Dringende Sicherheitsinformation

Austausch des Netzteils bei Pflegebetten der Ecofit Xtra-Reihe

24.05.2024

Steckernetzteil SMPS - PS1102

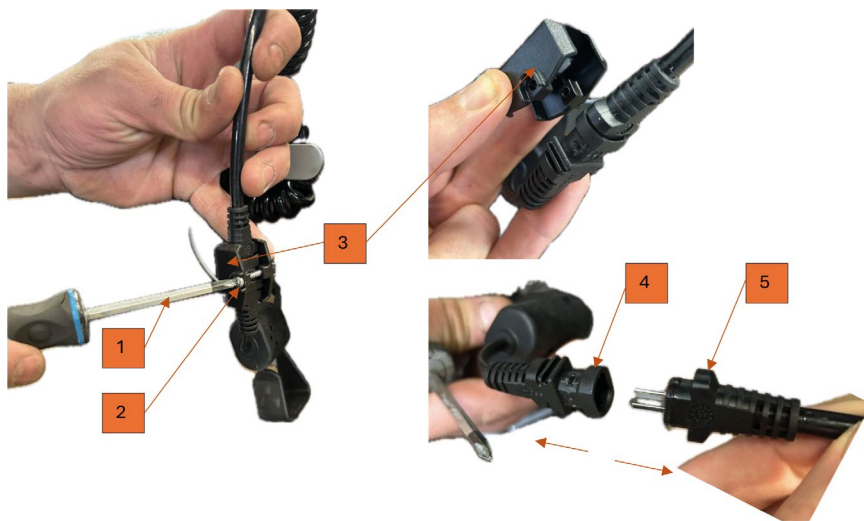
Bitte tauschen Sie bei Schwerlast-Pflegebetten der Ecofit Xtra-Reihe (Ecofit Xtra 120 und Ecofit Xtra 140) in Ihrem Bestand oder bei der nächsten Wartung das Netzteil MC115L-90-EU gegen das von tecfor care kostenfrei zur Verfügung gestellte Netzteil PS1102 aus. Eine Anleitung zum Austausch finden Sie im Anhang dieses Schreibens.

1. Um das bisherige verbaute Netzteil zu demontieren, müssen Sie mit einem Kreuzschlitzschraubendreher (1) die Schraube (2) an der Sicherungskappe der Steckerverbindung lösen.
2. Anschließend können Sie die Schutzkappe (3) mit geringem Kraftaufwand herausnehmen.
3. Jetzt lösen Sie die Steckerverbindung (4+5) durch Ziehen in entgegengesetzte Richtung.

1. Nehmen Sie den neuen Stecker aus dem Lieferumfang und montieren es in entgegengesetzter Richtung, wie unter Abschnitt „Demontage“ beschrieben.
2. Nachdem die Schritte 3-1 durchgeführt wurden, ist das Netzteil einsatzfähig und kann wieder an das Stromnetz angeschlossen werden.
